I Результаты обследования:
1. Территории, прилегающей к зданию (участка)

ГБПОУ "Чеченский индустриальный техникум"
364043 Российская Федерация, Чеченская Республика, г. Грозный, ул. Шефская, 23.

Приложение 2
к Акту обследования ОСИ
к паспорту доступности ОСИ
от «06» 09 2019 г.

Фото №1-2. Элементы входной группы (КПП)

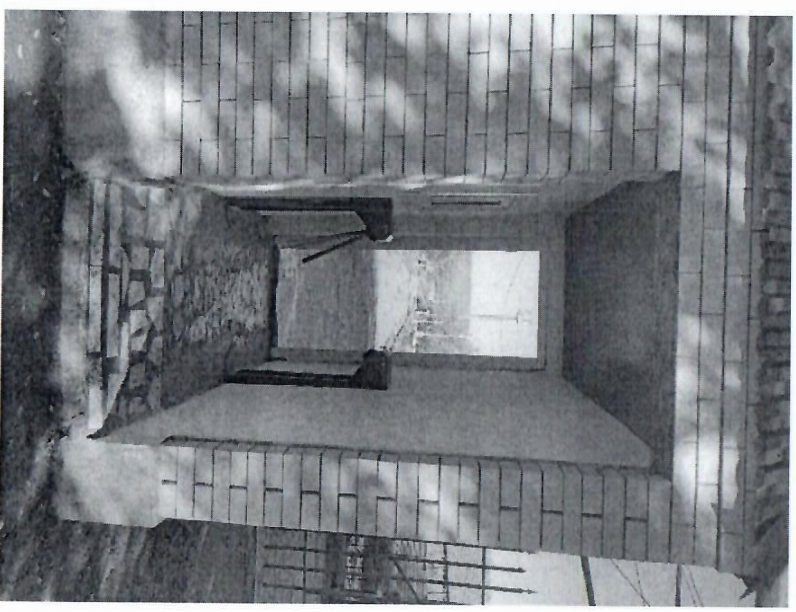
1.1	Вход (входы) на территорию	есть	-	№1, 2	У входа на территорию объекта имеется КПП: дверной проём – 72 см, дверной порог – 22 см; ширина проходной зоны 103 см; у проема КПП во двор ширина 103 см. Элементы данной группы не доступны для лиц с ОВЗ (К, О, С) без помощи персонала и не соответствуют ГОСТ.	К, О, С, Г	Необходима реконструкция КПП с адаптацией проходной зоны, следует организовать помощь персонала для прохождения через КПП слепых и колясочников.	Капремонт, помощь персонала

направляющих для слепых.		территории, дооборудовать объект тактильными дорожками и организовать помощь персонала для лиц с ОВЗ.	
1.3	Лестница (наружная)	да	-	№1, 2	Лестничная площадка у КПП – 15 см высотой, 56 см длиной и 100 см шириной. У КПП со двора отсутствует лестничная площадка, перепад высот составляет 20 см. Лестничные элементы не адаптированы для лиц с ОВЗ (К, О, С) и не соответствуют ГОСТ.	К, О, С	Необходима реконструкция лестничных элементов, следует организовать помощь персонала для прохождения через КПП слепых и колясочников.	Капремонт. Индивидуальное решение с ТСР.

Фото №3. Парковочное место для автотранспорта инвалидов и МГН

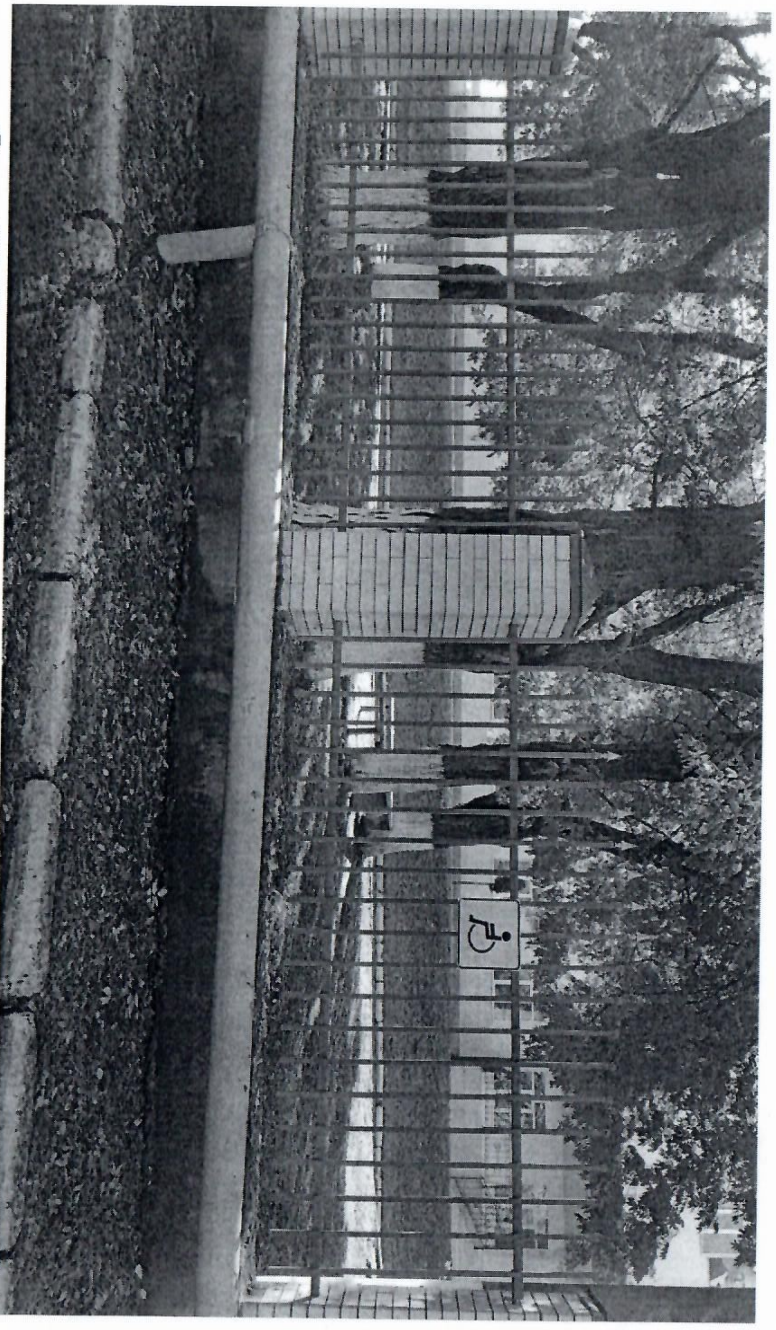
1.5	Автостоянка и парковка	да	-	№3, 4	Парковочное место для автотранспорта инвалидов без разметки и не соответствует ГОСТ. Остановка общественного транспорта расположена в 430 м от территории объекта и не	К, Г, О, С	Рекомендуется организовать сопровождение для колясочников, в связи с проблемой прохождения КПП. Организовать парковку для инвалидов на коляске во дворе учреждения.	Капремонт. Индивидуальное решение с ТСР.

Фото 5. Дестиничный ступенькоход-подъемник для инвалидов с коляской

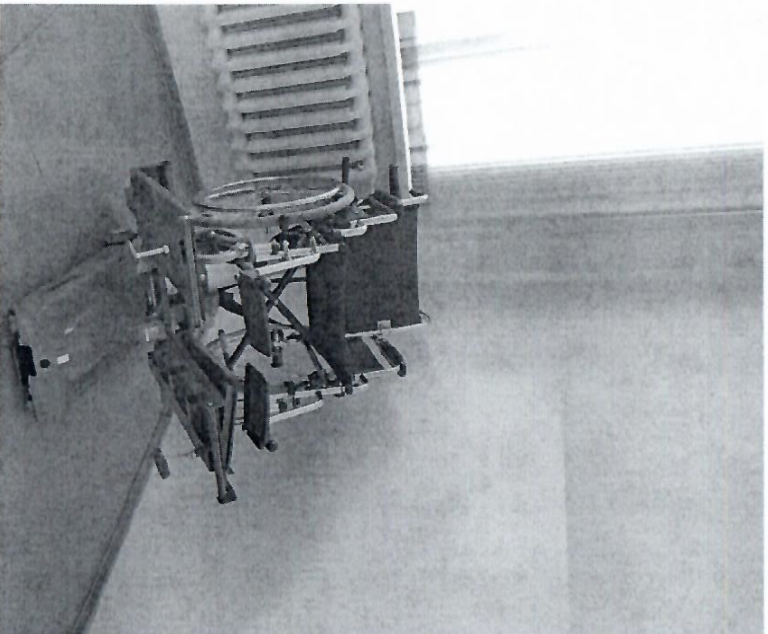
3.4	Подъемник (лестницеход)	есть	Лит. А.	№5	Имеется лестничный ступенькоход-подъемник для инвалидов-колясочников -	К	Персоналу необходимо регулярно проводить техосмотр устройства на исправность	Индивидуальное решение с ТСР

Фото 6. Телескопический пандус

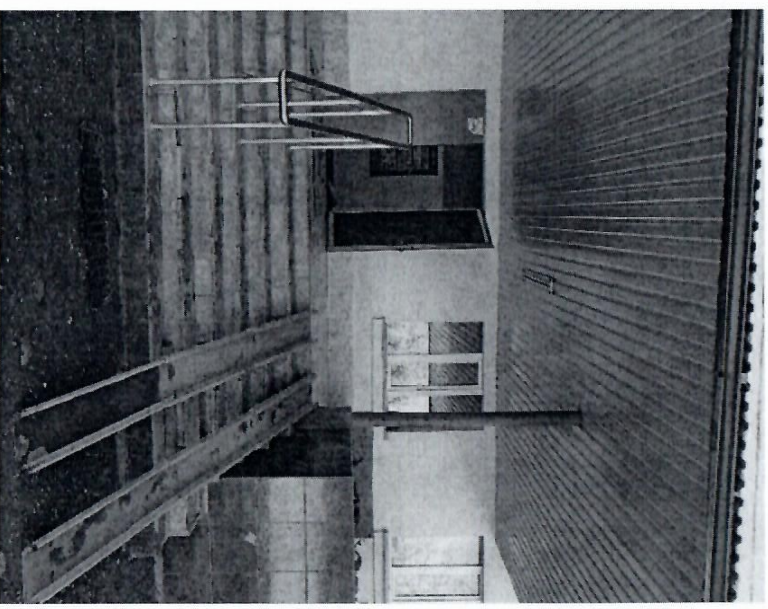
2.2	Пандус (наружный)	есть	Лит. Б	№6	Имеется телескопический пандус для входа в корпус Б.	К	Необходимо организовать помощь персонала для колясочников при использовании пандуса	Индивидуальное решение с ТСР.

Фото 7-10. Пути передвижения на территории объекта

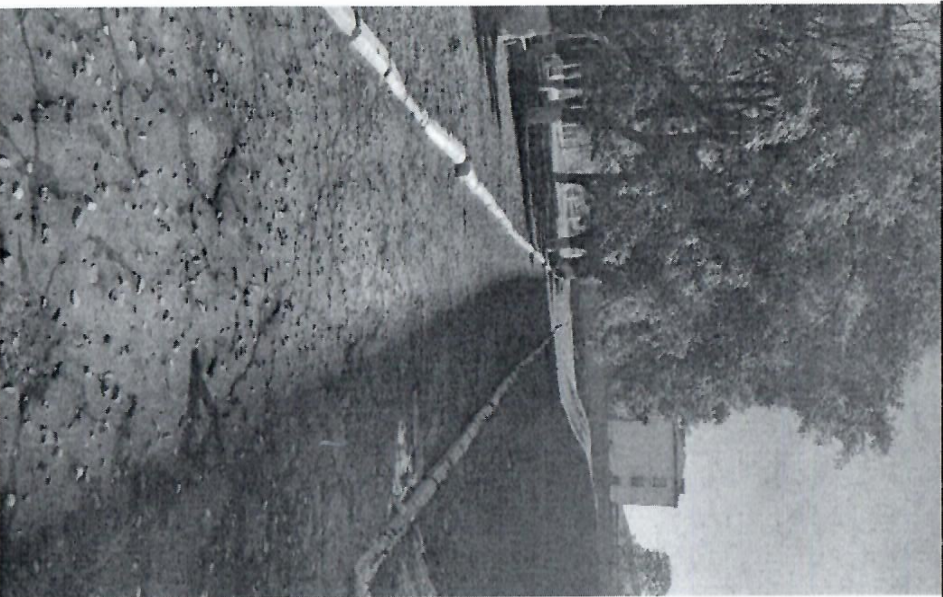
1.2	Путь (пути) движения на территории	есть	-	№7- 10	На путях передвижения перепады высот (рельеф местности), нет тактильных	С, К,	Необходимы реконструкция благоустройство прилегающей	Капремонт

Фото 13-14. Пандус у входа в учебный корпус

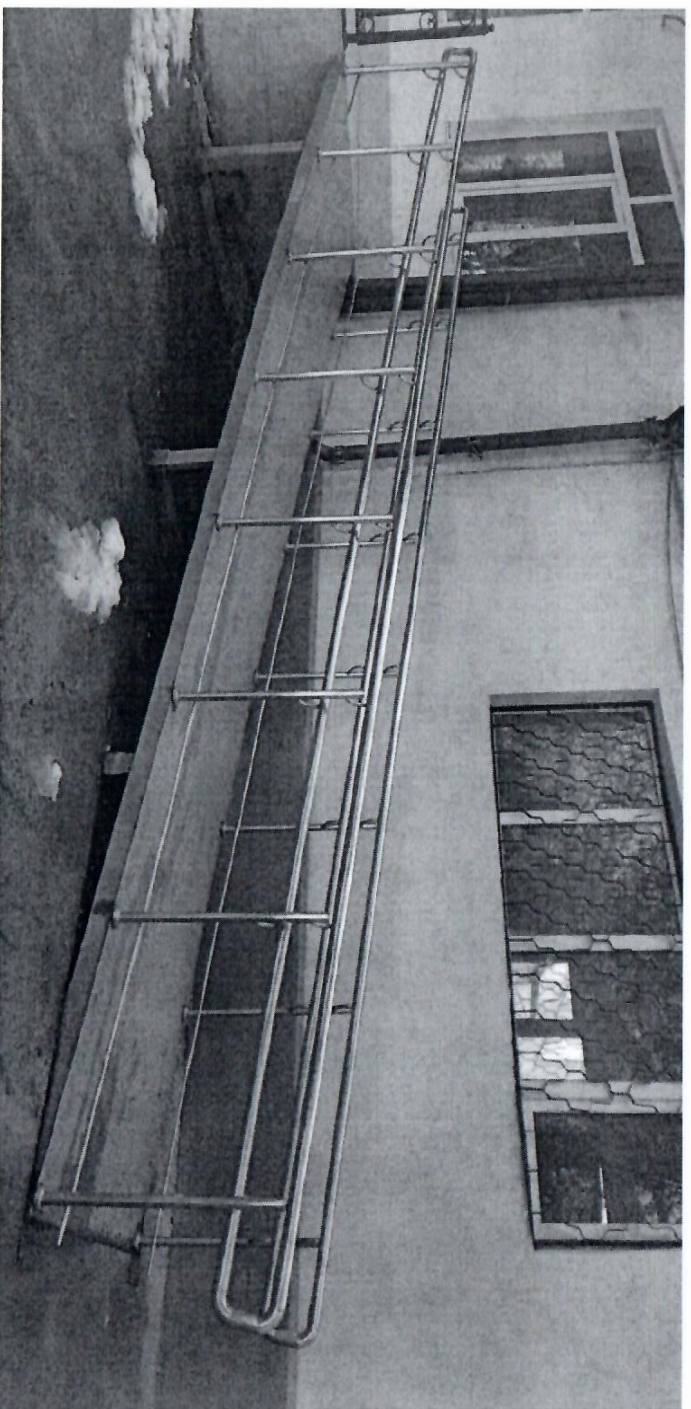
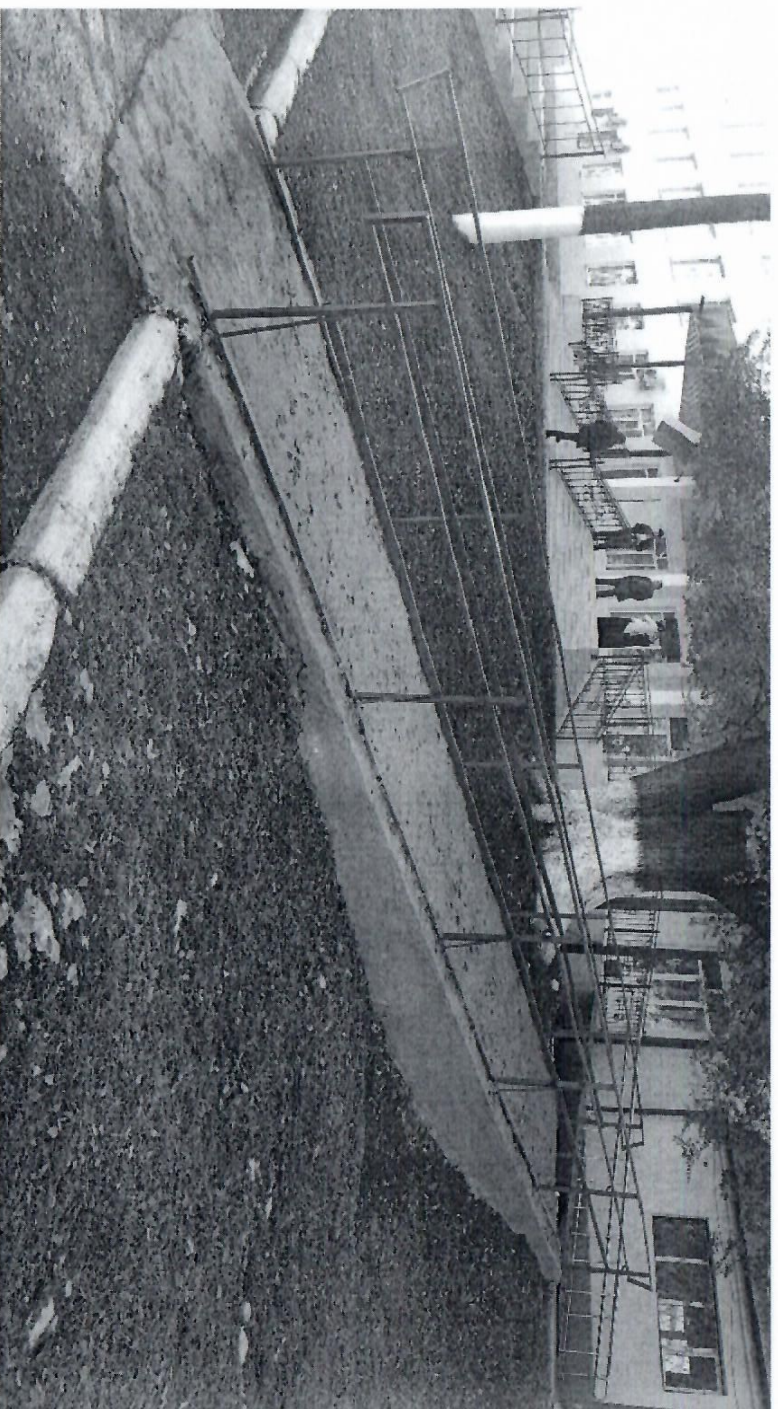
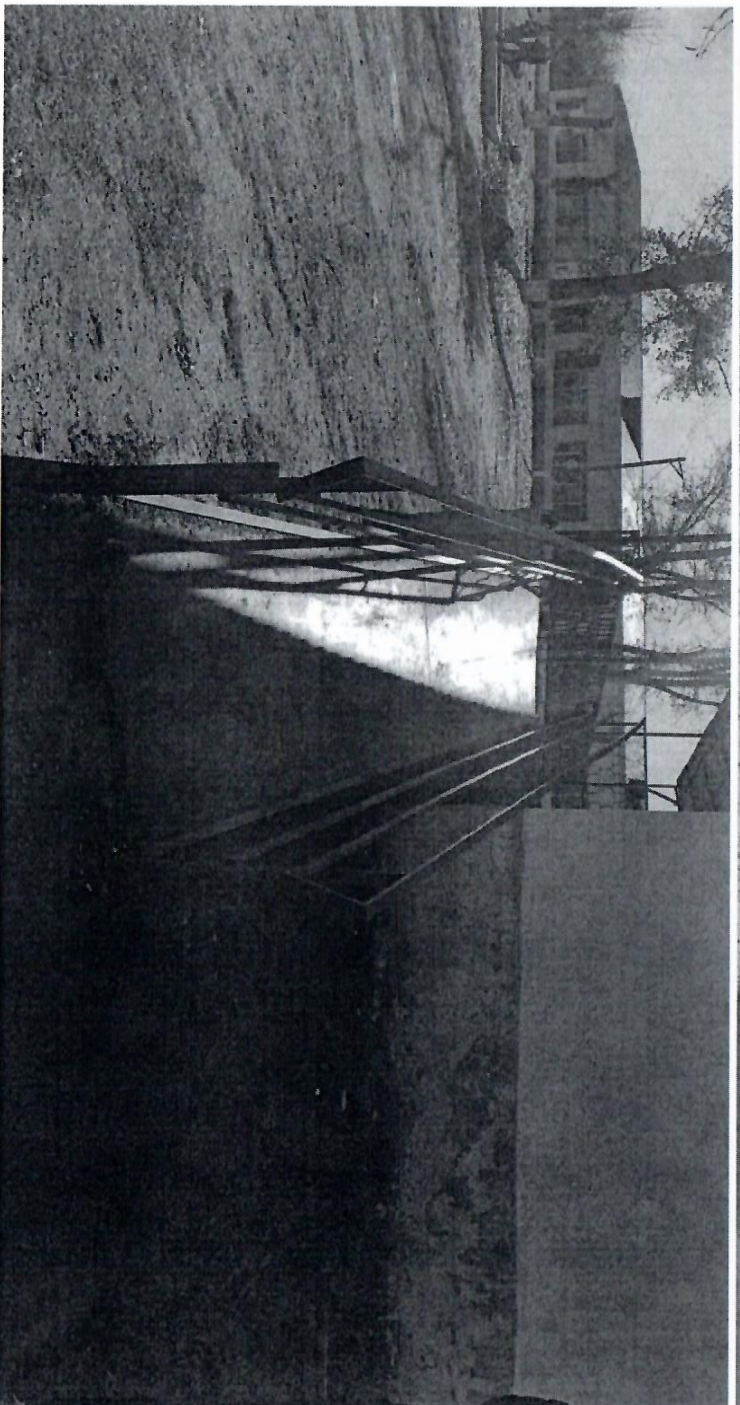
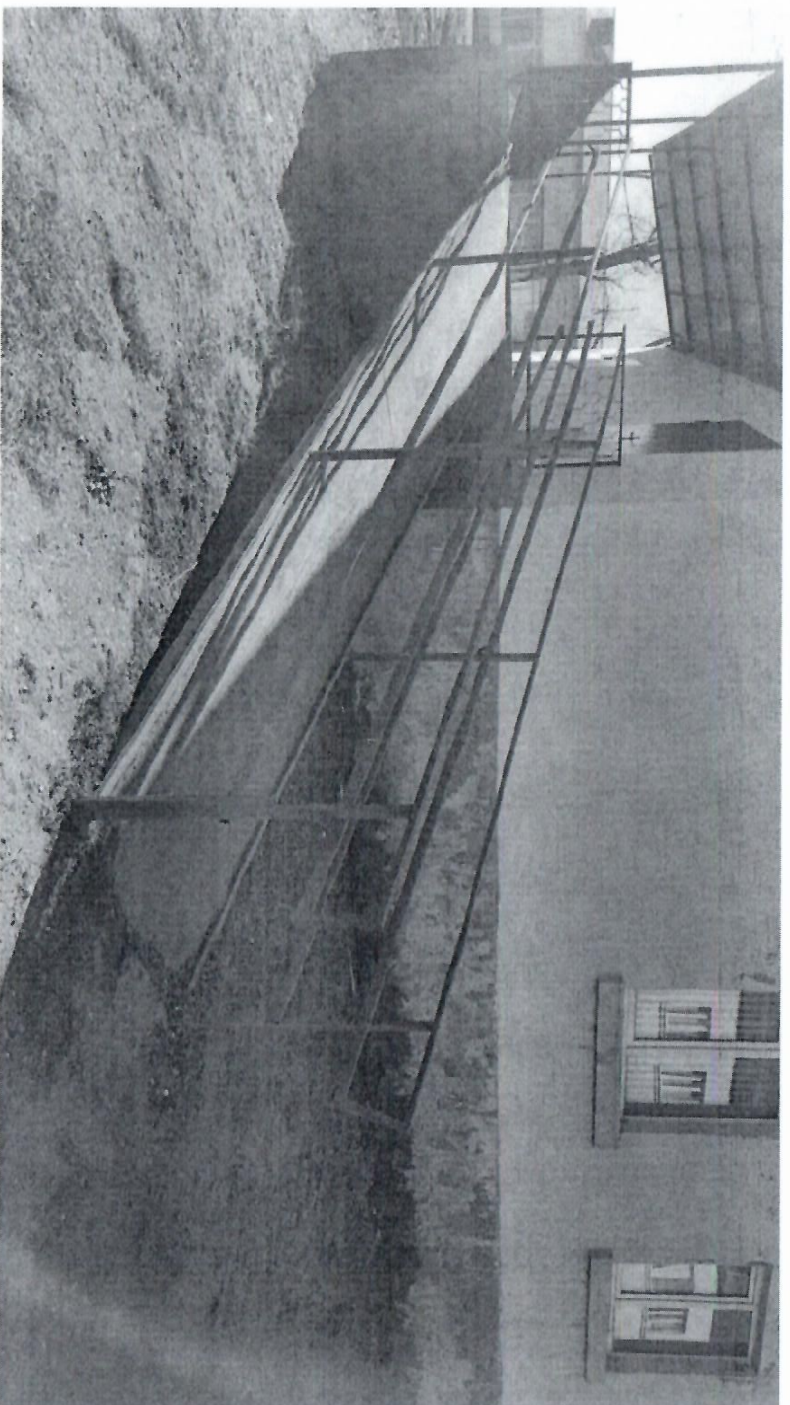
2.2.1	Пандус (наружный)	есть	Лит. А	№1 1- 14	Угол уклона у двух пандусов превышает допустимый уровень и не соответствует ГОСТ.	К	Необходимо организовать помощь персонала для колясочников при использовании пандуса	Индивидуальное решение с ТСР.

Фото 15-17. Элементы входной группы

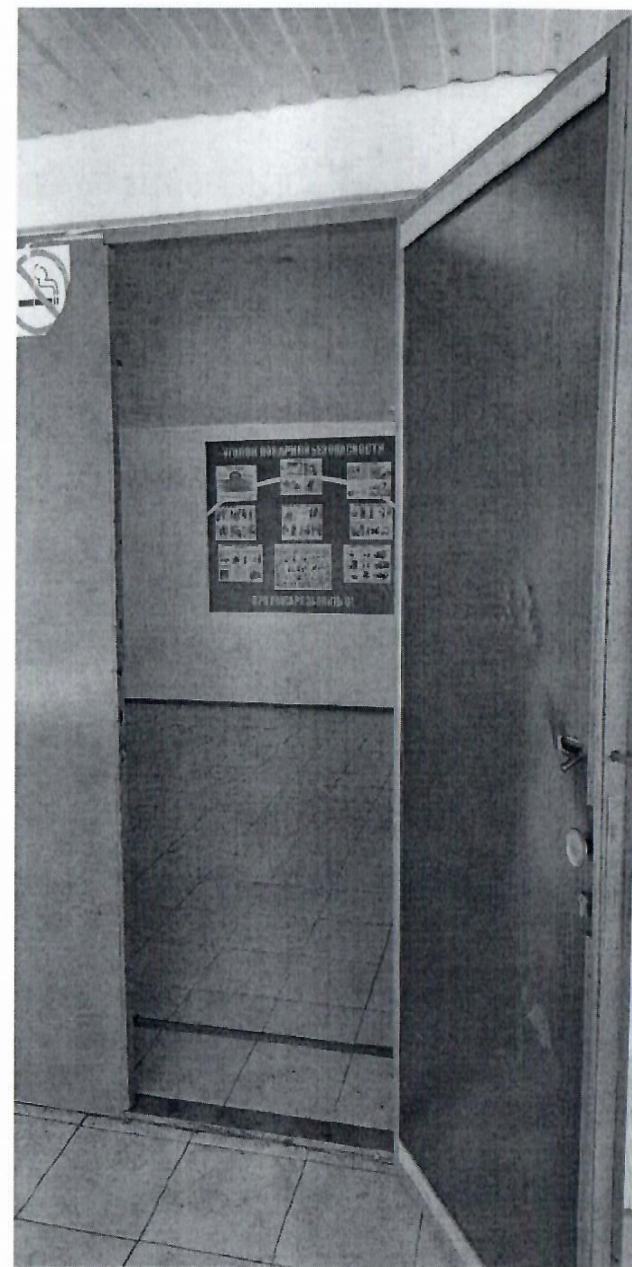
1.4	Лестница (во дворе)	да		№15, 17	Геометрия ступеней не стандартна (длина ступенек 60 см, высота 20 см), отсутствуют разделительные поручни.	К, О, С	Необходима реконструкция лестничных элементов, следует организовать помощь персонала для прохождения через КПП слепых и колясочников.	Капремонт. Индивидуальное решение с ТСР.

2.4.1	Дверь (входная)	есть	Лит. Б	№17	Высокий дверной порог (4 см), ширина проема при	Все	Установить механизм автодоводчика дверей	Индивидуальное решение с

открывании рабочей створки 65 см (всего 130 см), петли дверей без фиксаторов в положениях «открыто» и «закрыто», нет автодоводчика дверей с задержкой закрывания (не менее 5 сек.)		с задержкой закрывания (не менее 5 сек.)	ТСР.
	ОБЩИЕ требования к зоне				Отсутствует хотя бы один из входов полностью доступный для (К, С).	Все	Обеспечение полностью доступного входа для (К, С) требует реконструкции; необходимо организовать помощь персонала для К, О, С с использованием ТСР	Капитальный ремонт. Текущий ремонт. Индивидуальное решение с ТСР.

Фото 34-36. Санитарно-гигиенические помещения

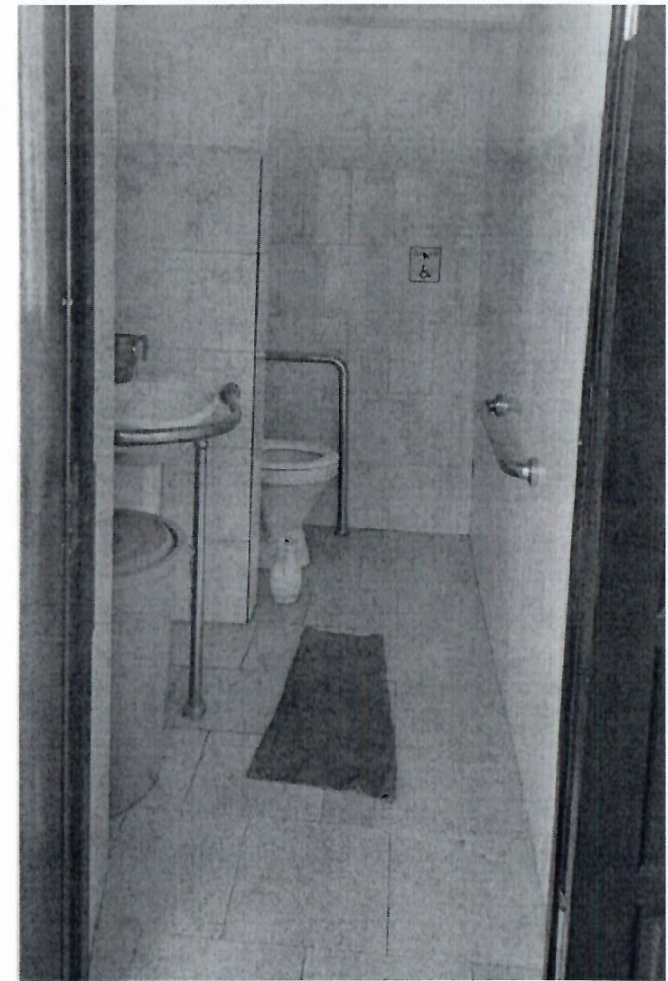
5.1	Туалетная комната	есть	Лит. А, Б, 2 этаж, 5-8	№34 -36	Пространство санузла для кресла-коляски не соответствует ГОСТ. Ширина дверей только 80 см.	К, О	Обустроить универсальные кабины: обеспечить место для разворота кресла- коляски; установить кнопку вызова со шнурком	Капитальный ремонт (реконструкция), Индивидуальное решение с ТСР.
	ОБЩИЕ требования к зоне				Размеры туалетов не соответствуют требованиям – отсутствует место для разворота кресла- коляски; отсутствуют крючки для одежды и костылей; отсутствует	Все	Необходимо провести реконструкцию хотя бы одной кабины туалета, душевой кабины и оборудовать аксессуарами для	Капитальный ремонт (реконструкция) Индивидуальное решение с ТСР.

связь с администратором; высота порогов более 1,4см		обеспечения доступа всем категориям инвалидов	
--	--	--	--	--	--	--	--	--
